**APPROBATION  
DE LA MODIFICATION N° 3  
DU PLAN LOCAL D'URBANISME ET DE L'HABITAT  
(PLU-H)**

**Annexe à la délibération**  
du conseil de la Métropole de Lyon  
du 21 novembre 2022

Evolutions apportées au dossier  
d'enquête publique

Point n° 35

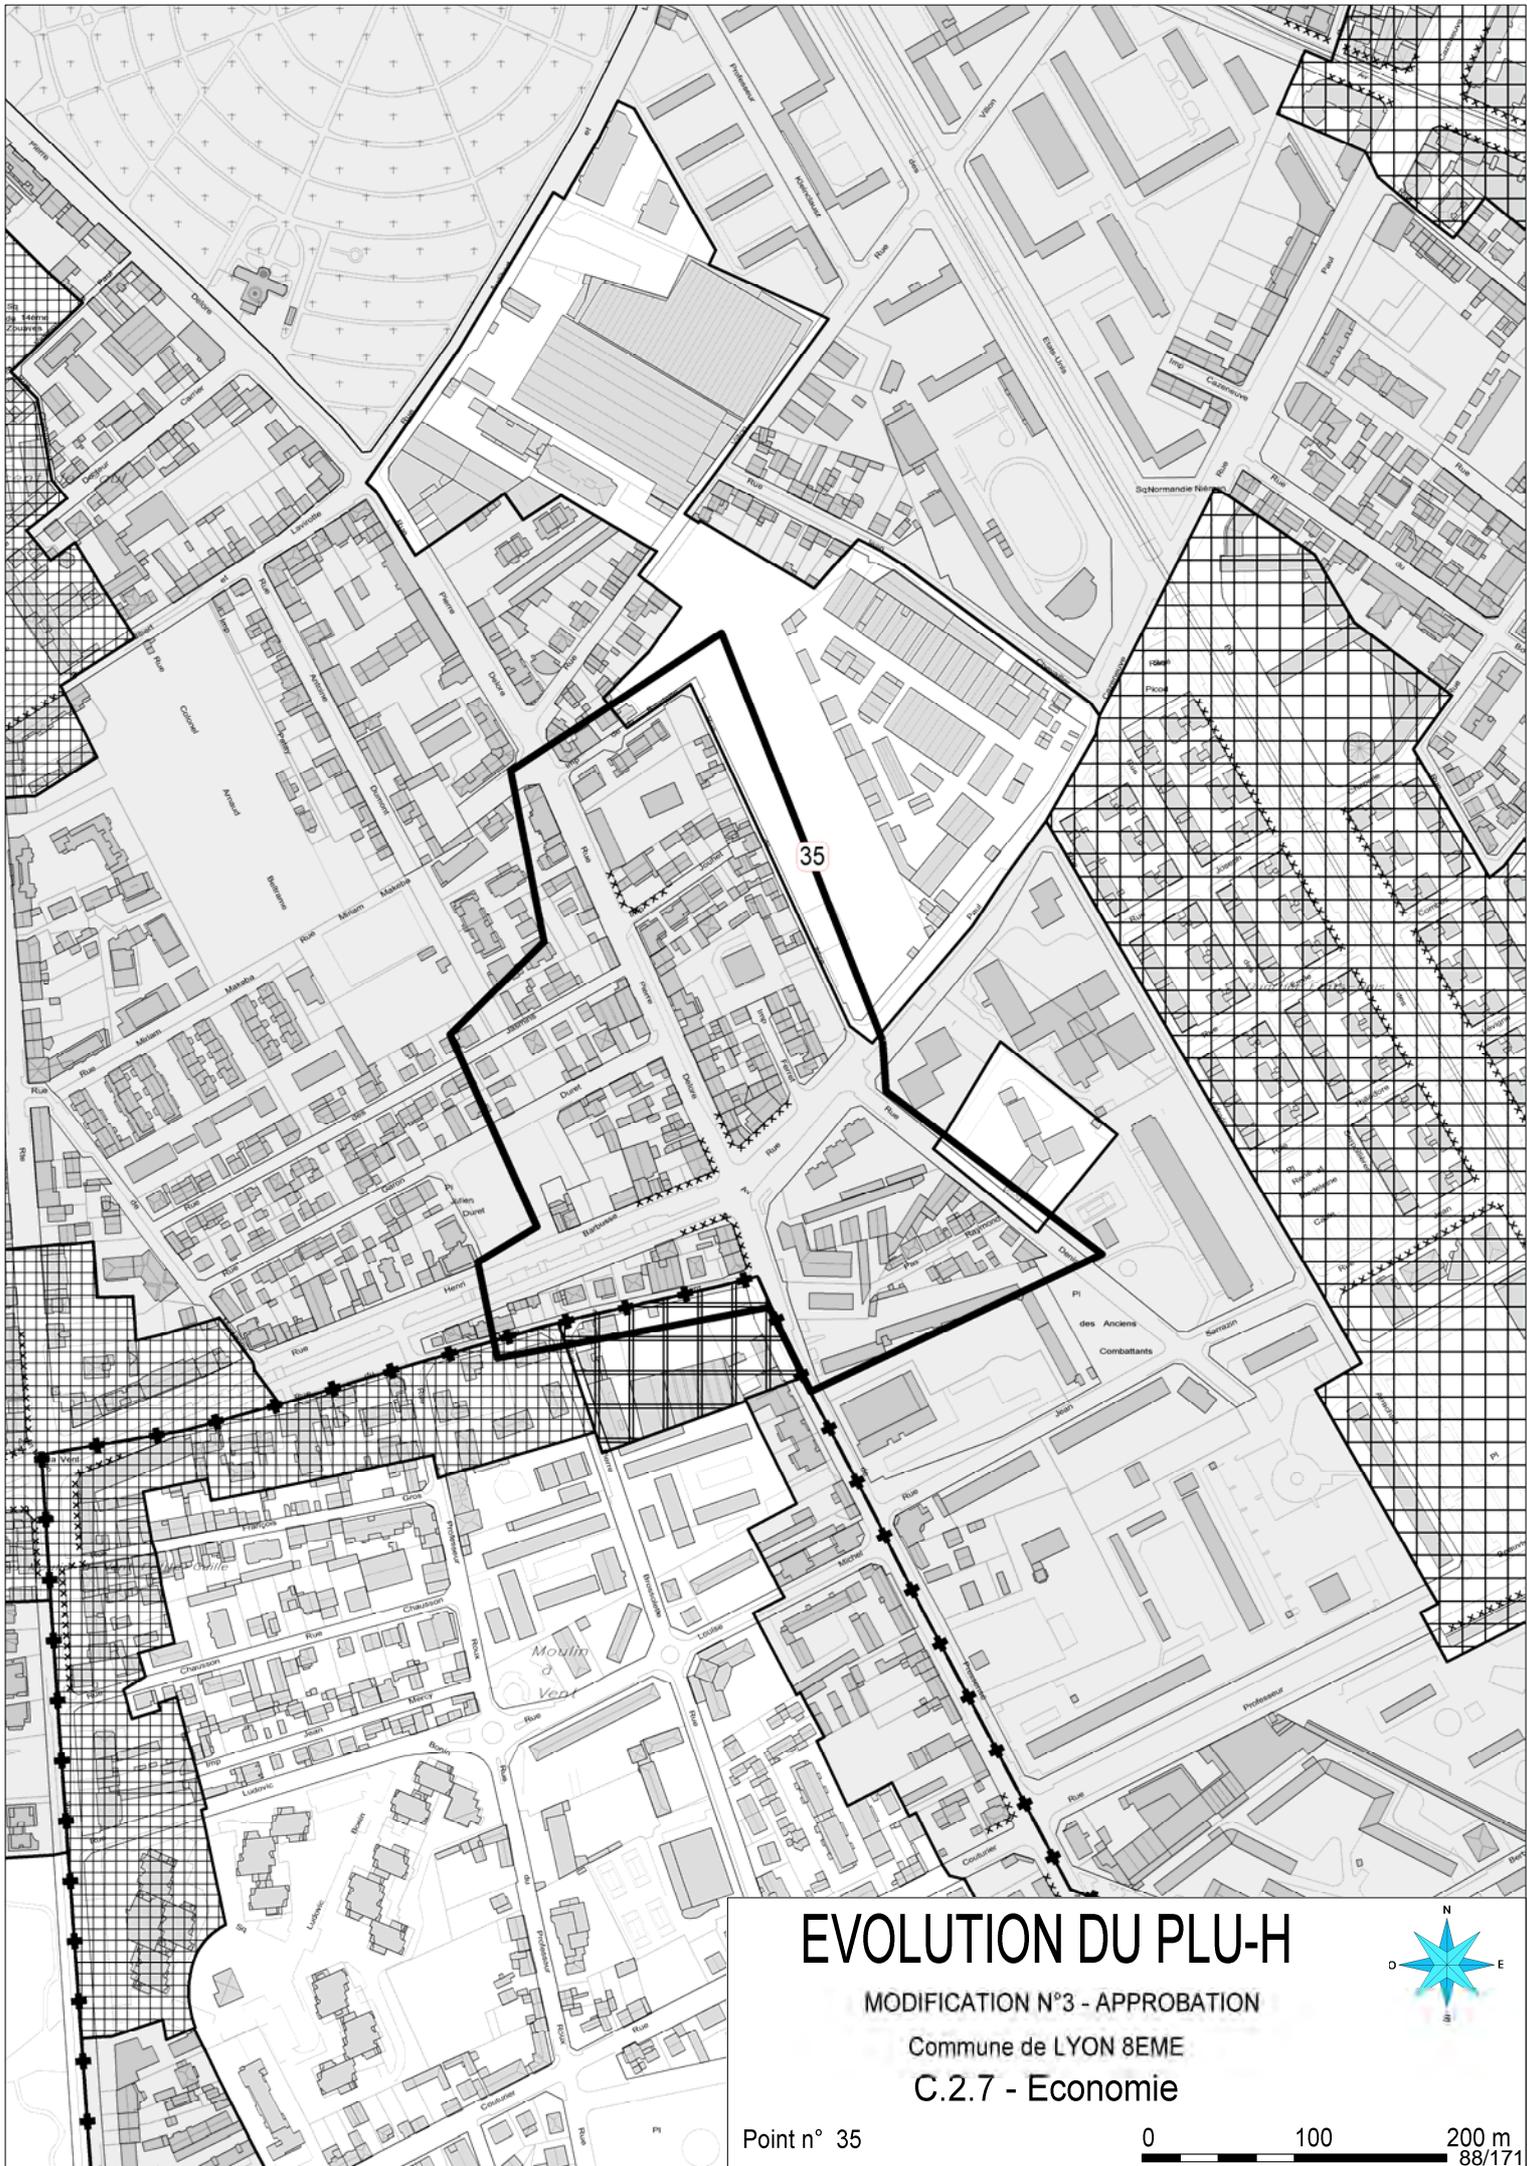
| LYON 8ème | 35  | <p>Réduction de l'emprise de la marge de recul située au nord de l'impasse Jouhet de 5 à 4 mètres.</p> <p>Suppression de la localisation préférentielle n° 4 pour petite enfance, inscrite au bénéfice de la commune, sur les parcelles cadastrées CI 150 à 153, 404, 405, 437, 438 et 440 situées à l'angle de la rue Henri Barbusse, de l'avenue de Pressensé et la rue du Moulin à Vent.</p> <p>Inscription d'un linéaire toutes activités au droit de la parcelle cadastrée CI 377, le long de la rue Pierre Delore et l'impasse Jouhet. (voir plans joints)</p> <p>Évolution de l'orientation d'aménagement et de programmation (OAP) n° 8.6 "Secteur Petite Guille". (voir OAP jointe)</p>  |

Point n° 40

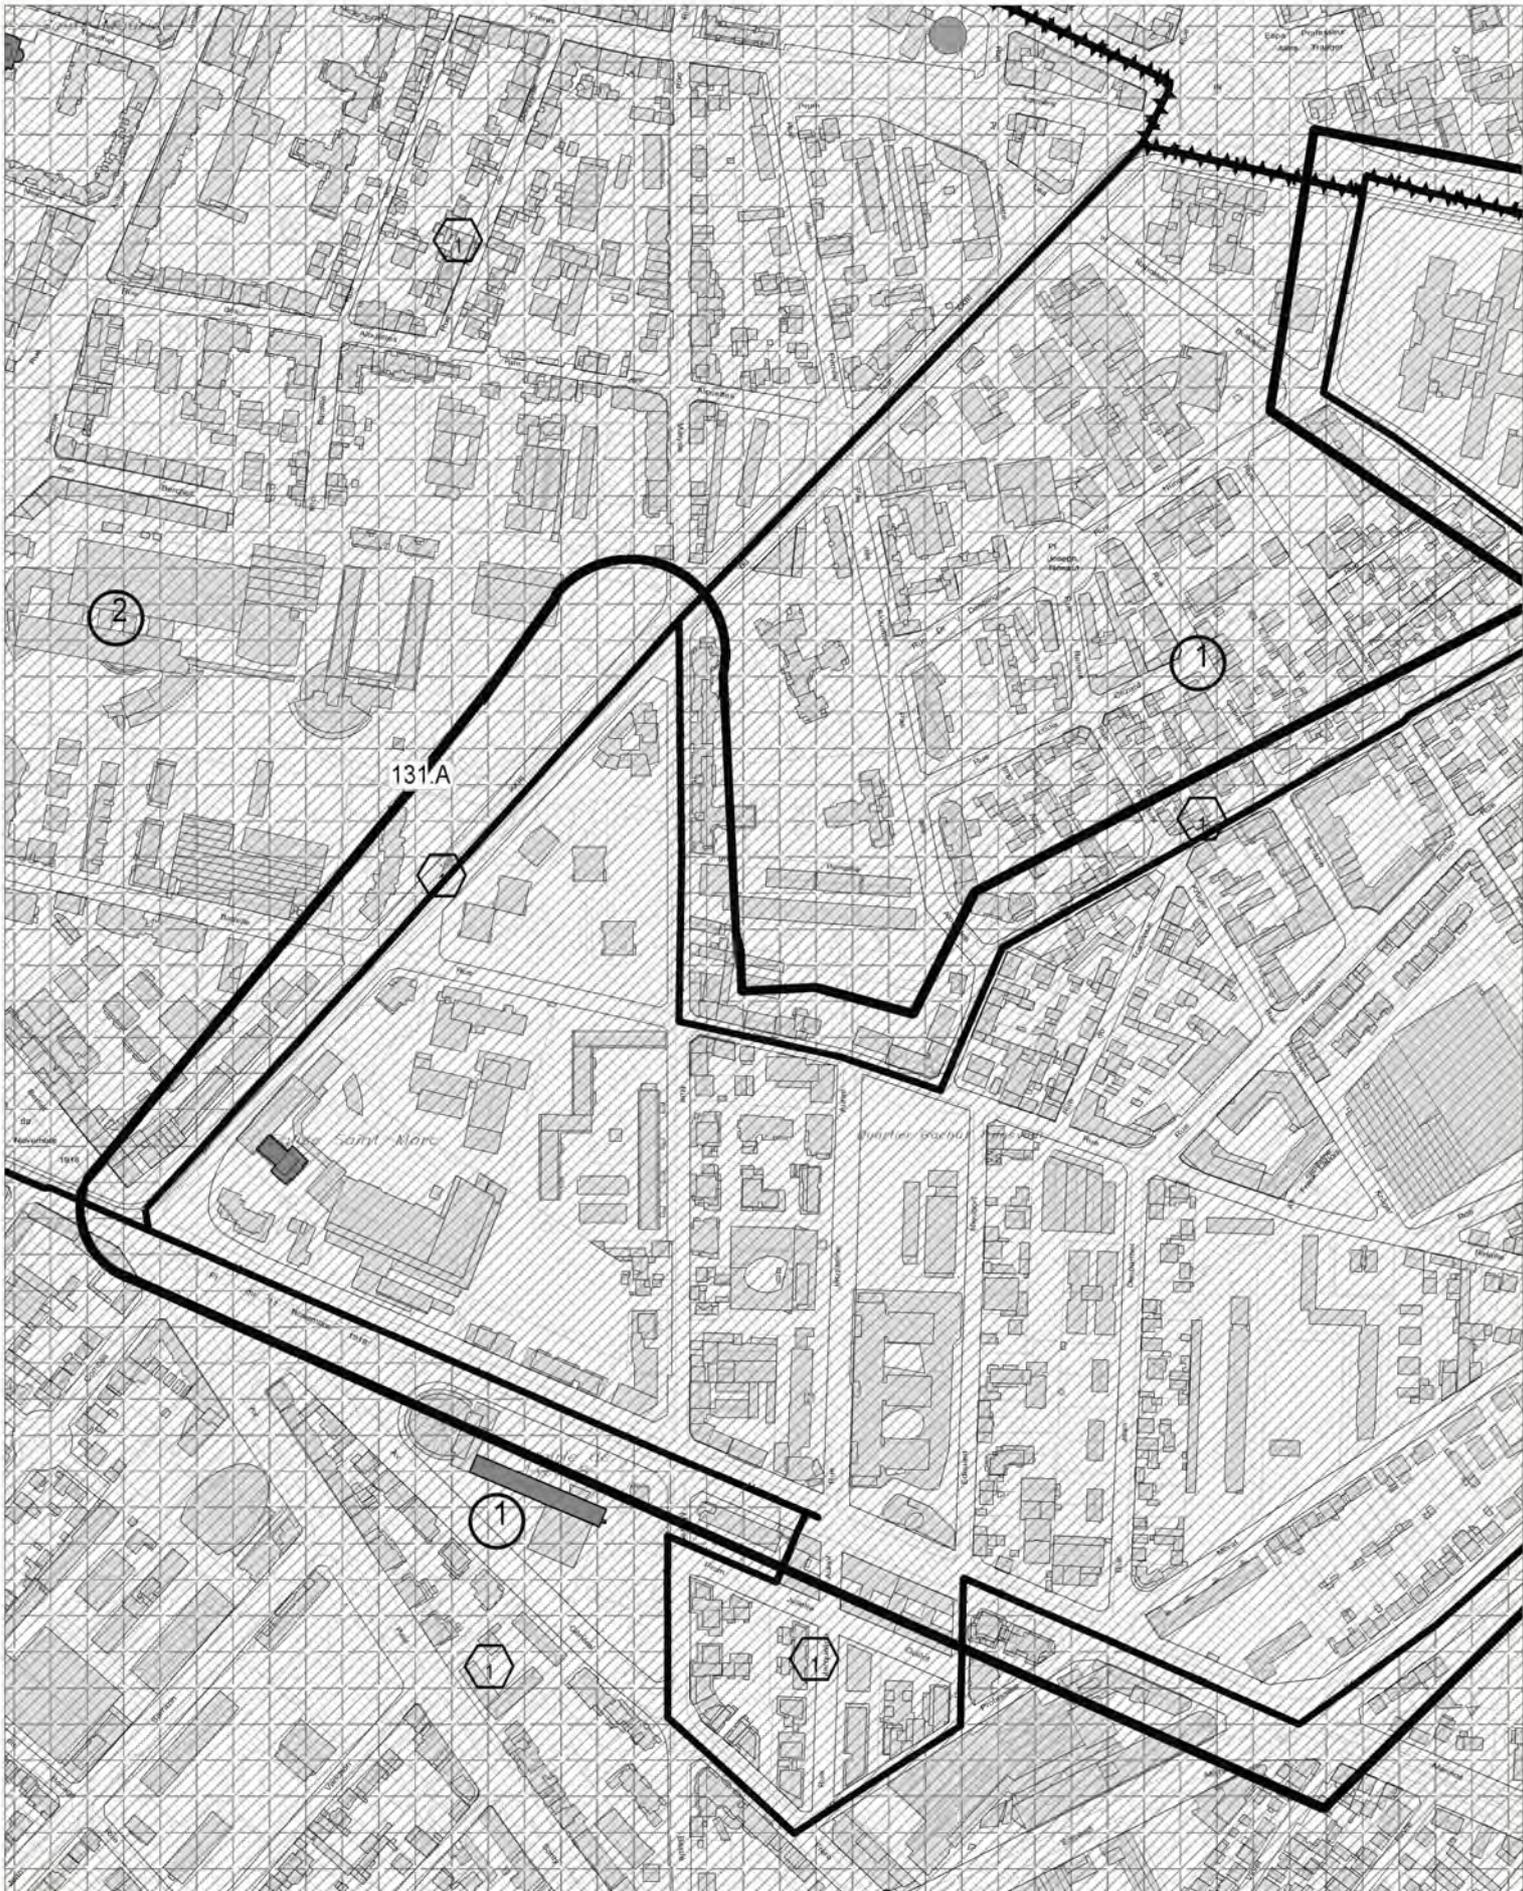
| LYON 8ème | 40  | <p>Modification de la limite entre les zones UEi2 et URm1 rue Professeur Beauvisage.</p> <p>Inscription de deux marges de recul, l'une de 6 mètres à 14 mètres le long de l'avenue Paul Santy, et l'autre de 5 mètres sur la parcelle cadastrée BC 186 située rue professeur Beauvisage.</p> <p>Modification des hauteurs graphiques de 22 mètres et 19 mètres à 7 mètres, 31 mètres et 25 mètres le long de l'avenue Paul Santy. (voir plans joints)</p> <p>Modification du pourcentage minimal de la surface de plancher pour la réservation pour programme de logements n° 8 en passant de 50 % à 25 %.</p> <p>Modification de l'orientation d'aménagement et de programmation (OAP) 8.8. "rue Professeur Beauvisage / Avenue Paul Santy" (voir OAP jointe)</p>  |
